CANAL DE PANAMÁ

En respuesta a su nota N° DEIA-DEEIA-UAS-0159-2905-2023, recibida el 30 de mayo de 2023, para emitir comentario sobre el proceso de evaluación del Estudio de Impacto Ambiental, categoría II, del proyecto denominado **“Proyecto Remodelación de Galera para Incinerar Narcóticos”**, cuyo promotor es el Ministerio de Seguridad Pública, a desarrollarse en el corregimiento y distrito de Arraiján, Provincia de Panamá Oeste; que consiste en la reconversión y remodelación de galera para la instalación de un incinerador de última generación para quemar narcóticos y otros tipos de drogas decomisados por diferentes estamentos de seguridad del Ministerio de Seguridad Pública, le informamos que, de acuerdo con las coordenadas geodésicas suministradas, el proyecto se encuentra dentro de la Cuenca Hidrográfica del Canal de Panamá (CHCP) y dentro de los límites de áreas de Compatibilidad con la Operación del Canal de Panamá (ACP).

2. En la sección 5.3 Legislación y normas Técnicas e Instrumentos de Gestión Ambiental Aplicables y Su relación con el proyecto, obra o actividad en la página # 29.

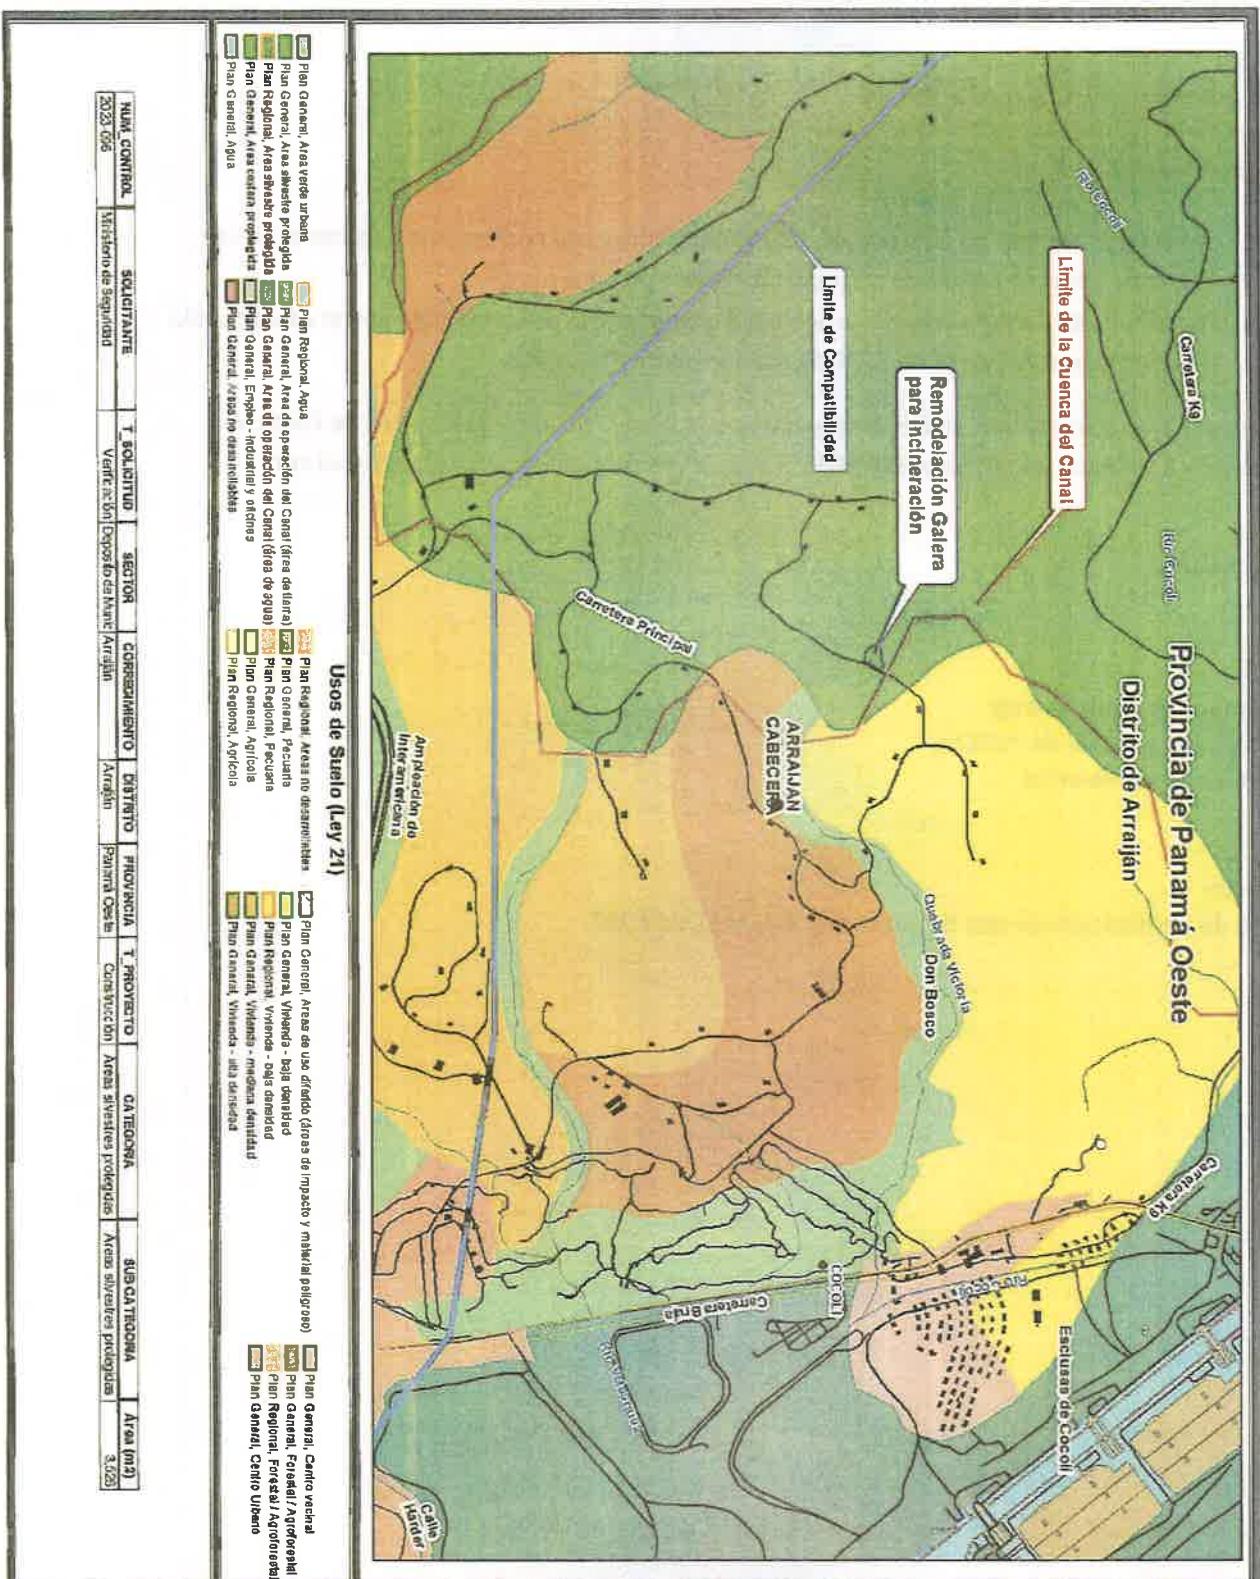
Comentario de ACP: Deberá incluir como aspecto legal y administrativo de carácter ambiental el Decreto Ejecutivo No. 5 "Por la cual se dictan Normas Ambientales de Emisiones de Fuentes Fijas"
